**PROCEDURE DE RAPPEL EN MAGASIN  
REMPACEMENT DES VIS DE SIÈGE DIN TITAN 124606**

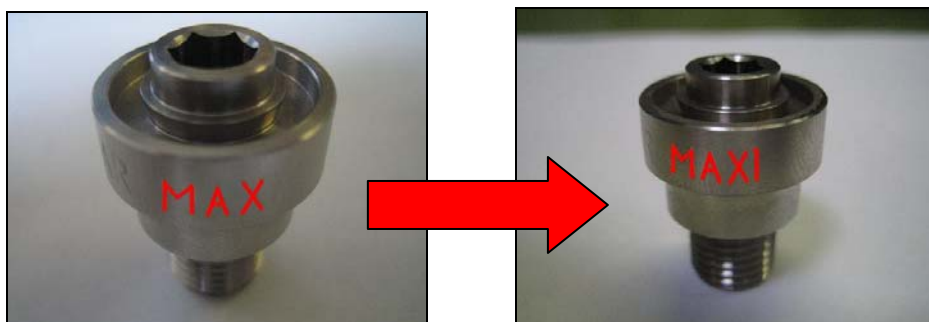
Nous avons été informés récemment de la rupture sous pression d'une vis de siège TITAN DIN fragilisée en maintenance par des couples de serrage manuels bien supérieurs aux valeurs recommandées.

Aqualung demande à tous les possesseurs de TITAN DIN dont le numéro de série est inférieur à 6062501 et/ou dont la vis de siège DIN est marquée **300 BAR MAX** de ramener leur détendeur chez leur revendeur agréé Aqualung pour une mise à niveau.

Il s'agit du remplacement de la vis de siège en laiton par une autre vis de siège en acier inoxydable marquée **300 BAR MAXI**.

N.B. : Tous les détendeurs TITAN DIN dont le numéro de série est supérieur à 6062501 et/ou dont la vis de siège DIN est marquée **300 BAR MAXI** sont assemblés avec une vis de siège en acier inoxydable et ne sont pas concernés par ce rappel en magasin.
